### *Voie de contournement de Rouyn-Noranda, route 117*

#### ***Réponses aux questions et commentaires du MDDEP***

N° de dossier MTQ : 9105-07-AC01

Juin 2009

Plan détaillé de l'intersection de la route 101 avec carrefour giratoire et image synthèse montrant la situation projetée avec l'aménagement antibruit

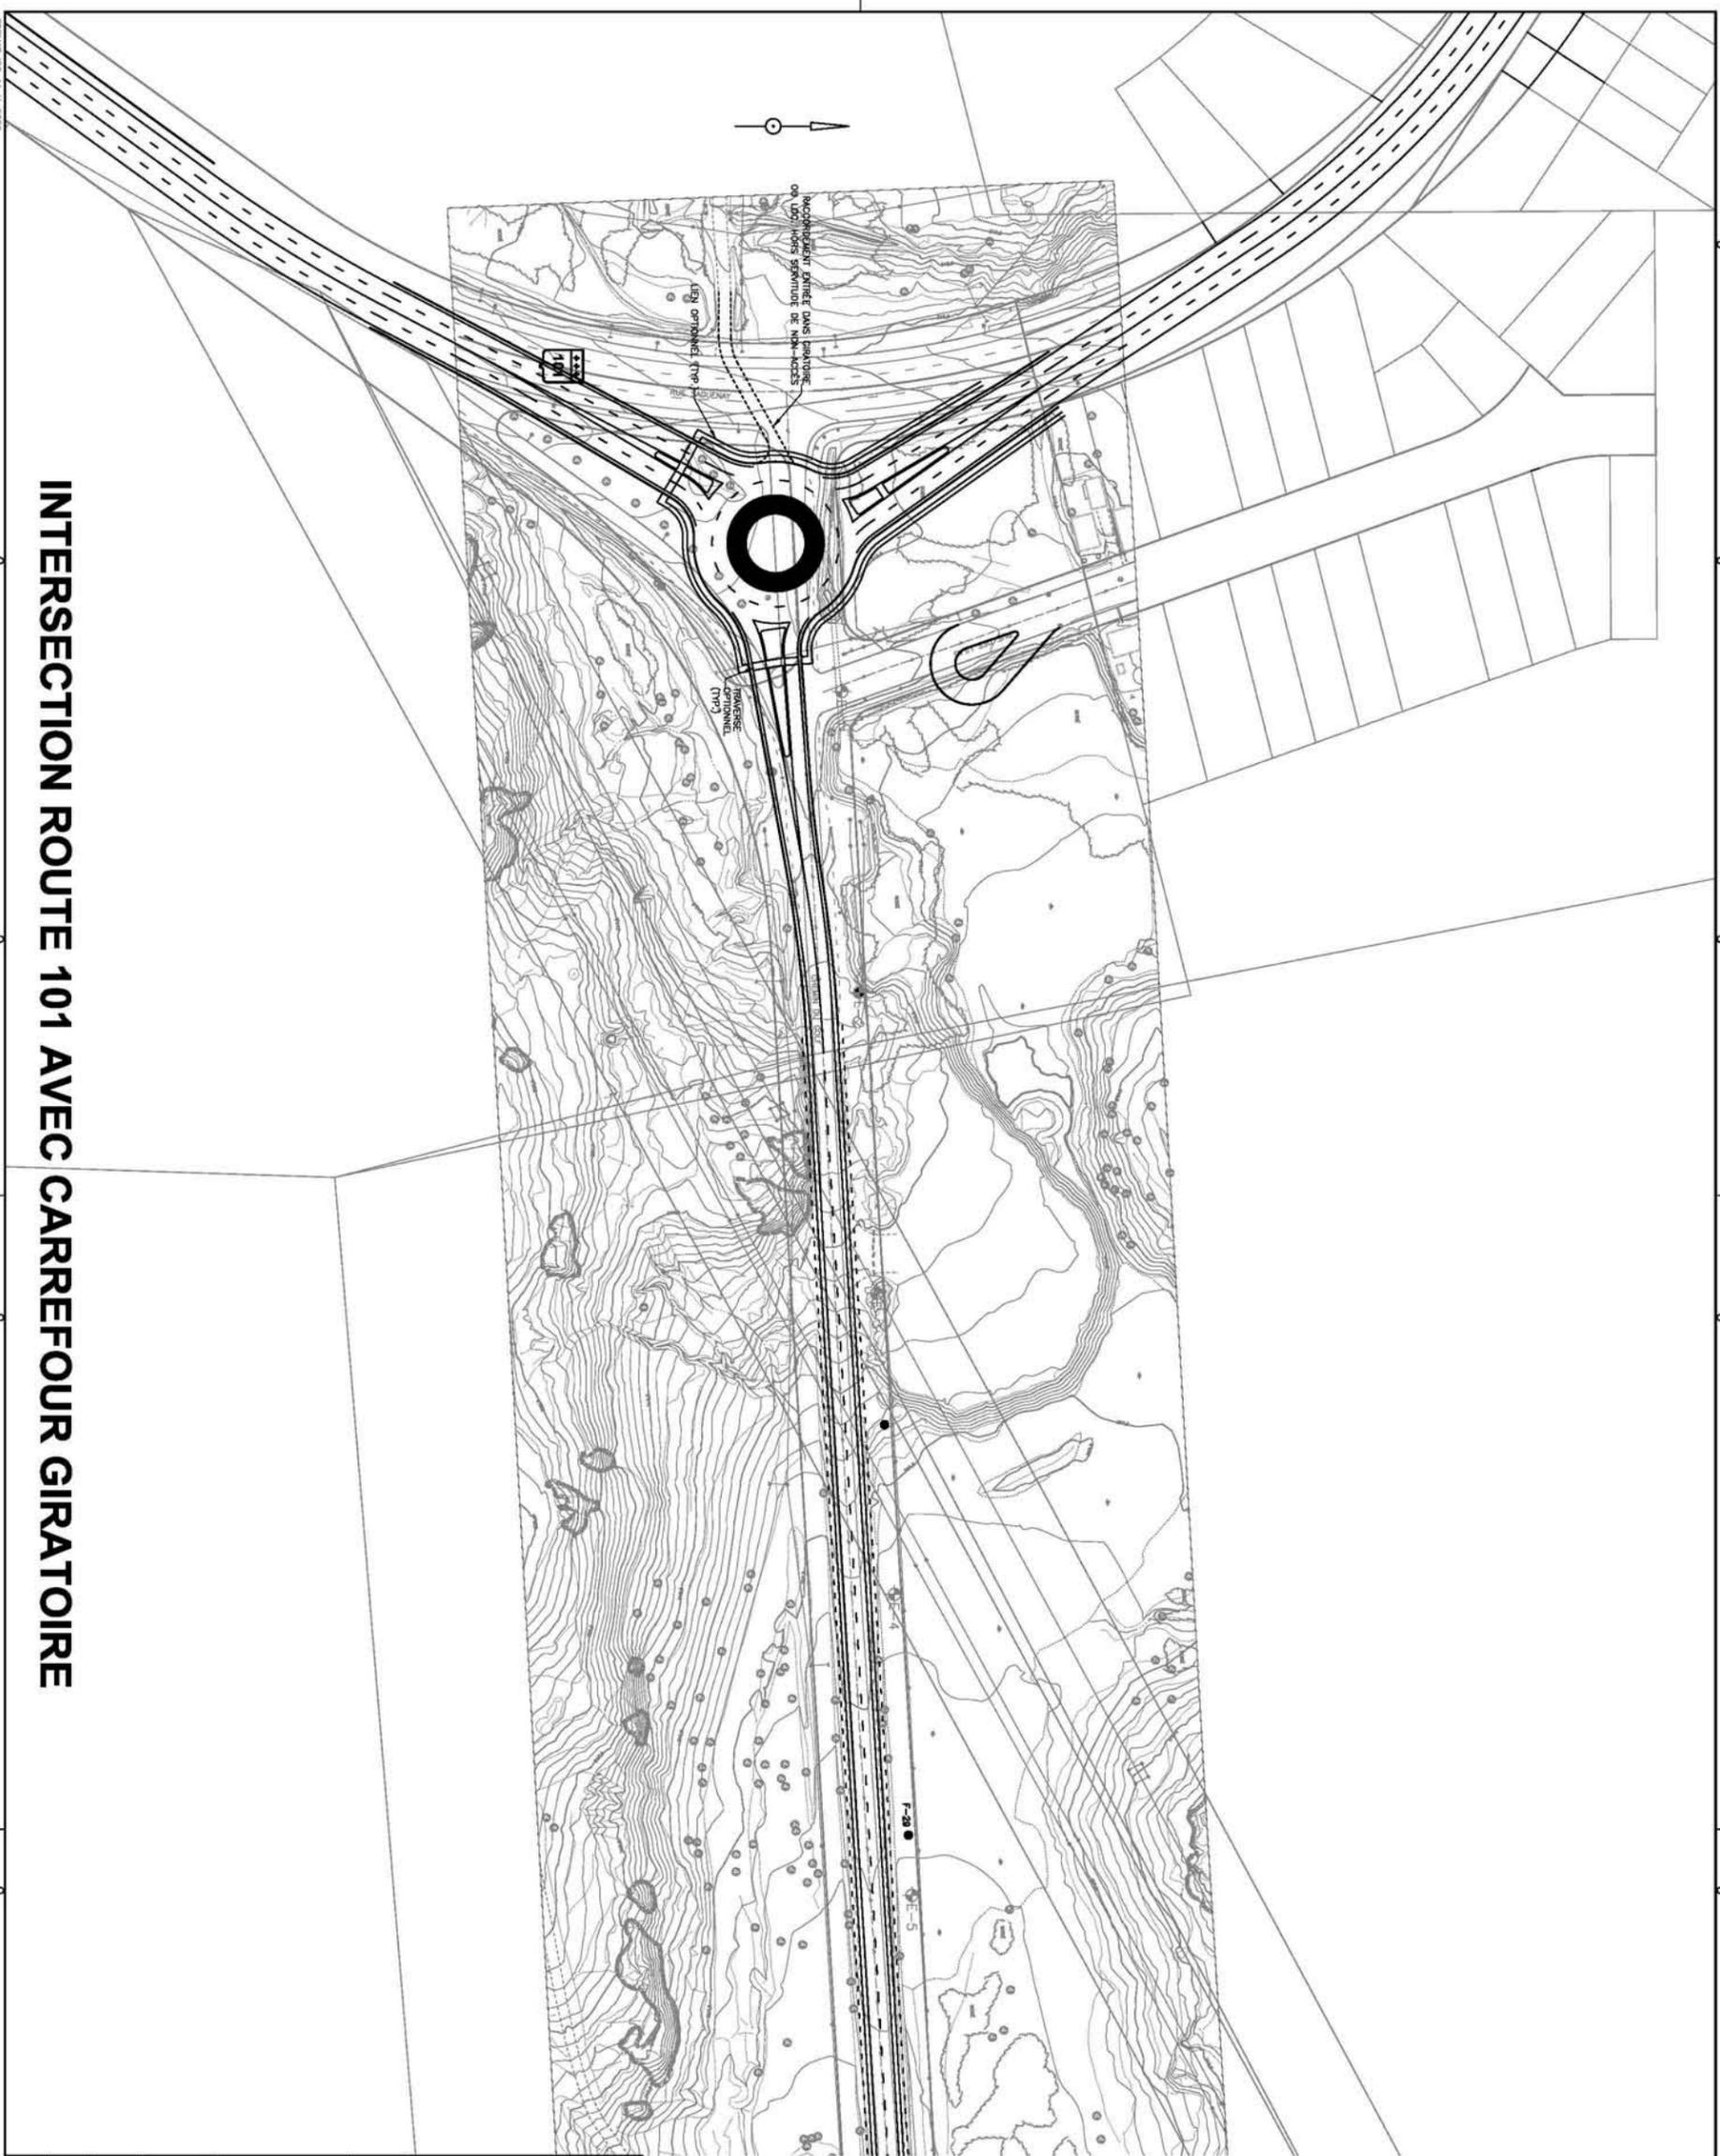
**QC 18** L'intersection de la route 101 avec la voie de contournement projetée fait partie du tracé de la piste cyclable qui relie le centre-ville de Rouyn-Noranda et les quartiers de Noranda-Nord et de Lac-Dufault. Elle est régulièrement empruntée par des cyclistes toutes catégories (adultes, enfants, familles avec remorque pour tout-petits, patins à roulettes). La rue du Saguenay est également empruntée par un nombre assez important de véhicules à vitesse réduite (cyclomoteurs). Expliquer comment seront assurées la sécurité et la cohabitation de l'ensemble des usagers à cette intersection. Fournir également une vue détaillée du carrefour giratoire double qui pourrait apporter plus de précisions.

*La conception détaillée du carrefour giratoire est en cours de réalisation, soit à l'étape de l'avant-projet définitif. Le plan à l'annexe 8 comporte l'état de l'avancement de la conception à ce jour et l'image synthèse qui y est jointe se veut une illustration permettant de comprendre de manière sommaire l'insertion de l'aménagement dans le milieu. Le MTQ est à statuer sur les modalités d'accès au trottoir à partir de la rue des Lilas et la Ville de Rouyn-Noranda, avec ses partenaires, est en réflexion sur les sentiers récréatifs qui pourront prendre place dans ce secteur. C'est pourquoi en ce moment aucun sentier récréatif n'est représenté à l'image synthèse. Celle-ci sera bonifiée au fur et à mesure de l'avancement du projet.*

*D'entrée de jeu, il faut souligner que le carrefour giratoire, de par sa nature, permettra de réduire la vitesse pratiquée dans son environ par les automobilistes du secteur. De fait, la configuration des entrées sera prévue de façon à réduire la vitesse des véhicules en approche. La configuration interne du carrefour giratoire fera en sorte que la vitesse annulaire praticable sera modérée. L'inflexion de trajectoire impose des vitesses voisines de 30 à 35 km/h (MTQ, 2002). Le carrefour giratoire sera aussi annoncé par des panneaux de signalisation, de même que par un aménagement en son centre. La configuration des mouvements de chacune des voies du giratoire sera également marquée et signalée. Ceci permettra de définir les mouvements des usagers et incidemment assurera une meilleure cohabitation de tous les usagers. L'image synthèse de l'annexe 8 présente un exemple de marquage. À noter que le marquage et la signalisation seront précisés avec plus de détails au fur et à mesure de l'avancement du projet. Toutes les approches seront munies de bordures, de trottoirs et d'éclairage afin de créer l'effet d'urbanisation et de renforcer le message aux automobilistes en approche du carrefour. Ainsi, la présence du carrefour giratoire, son fonctionnement, la configuration de ses approches, l'éclairage et la signalisation feront en sorte que les vitesses qui y seront pratiquées seront réduites en comparaison à la situation actuelle.*

*La vitesse de circulation sera faible dans le carrefour giratoire étant donné la géométrie annulaire, il sera alors plus sécuritaire pour les piétons et cyclistes de traverser les voies que la situation présente. L'éclairage qui sera également intégré au carrefour giratoire assurera une plus grande visibilité des piétons circulant le soir et la nuit, tout en marquant judicieusement la présence du carrefour et de ses approches. De plus, les îlots centraux prévus à chaque approche seront larges. Ceci permettra de créer des zones de refuge pour les piétons et les cyclistes et réduira la longueur de traversée non-protégée physiquement. Les usagers auront ainsi un seul sens de circulation à prendre en compte dans leur traversée et non deux. Ces traverses seront à angle droit avec la chaussée de façon à obtenir la distance de traversée la plus courte possible. De la signalisation et du marquage routier seront utilisés afin de créer un message fort dénotant la présence des traverses piétonnières (panneaux, panonceaux, marquage au sol). Aussi, de la signalisation donnant priorité au piéton sera prévue aux traverses. Des trottoirs seront distancés d'au moins 1 m de la chaussée (annexe 8) au droit du carrefour giratoire et un lien sera prévu pour relier les traverses au trottoir (et à la piste cyclable sur la route 101, rue Saguenay). Ceci permettra de canaliser ces usagers aux dites traverses par l'ajout de ce lien défini.*
